Réponses du Distributeur à la demande de renseignements n° 1 du RNCREQ

R-4333-2026

**Demande de renseignement n° 1
du Regroupement national des Conseils régionaux
de l'environnement du Québec (« RNCREQ »)
au Distributeur**

Figure 6 Index tarifaire et environnemental relatif des juridictions

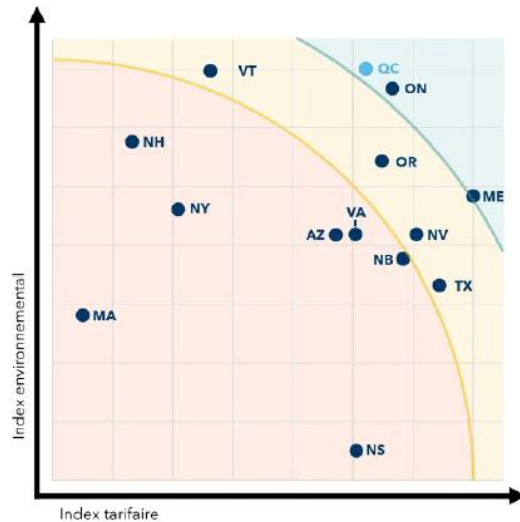
15.1. Veuillez préciser les unités de l'index environnemental sur l'axe vertical (Y), ainsi que les sources des valeurs qui y sont présentées.

15.2. Veuillez préciser les unités de l'index tarifaire sur l'axe horizontal (X), ainsi que les sources des valeurs qui y sont présentées.

5 L'index environnemental représente une comparaison normalisée de l'intensité
 6 carbone du réseau électrique (gCO₂e/kWh) des différentes juridictions. La
 7 méthode de normalisation min-max a permis de ramener les données dans un

1 intervalle donné, tout en préservant les écarts relatifs entre les observations.
2 Les données proviennent de [l'EPA](#) et des profils provinciaux de la [Régie de](#)
3 [l'énergie du Canada](#).

4 L'index tarifaire représente une comparaison normalisée du coût de l'électricité
5 des différentes juridictions. Les données et leurs sources sont présentées à la
6 Figure 5 du Rapport Dunsky.
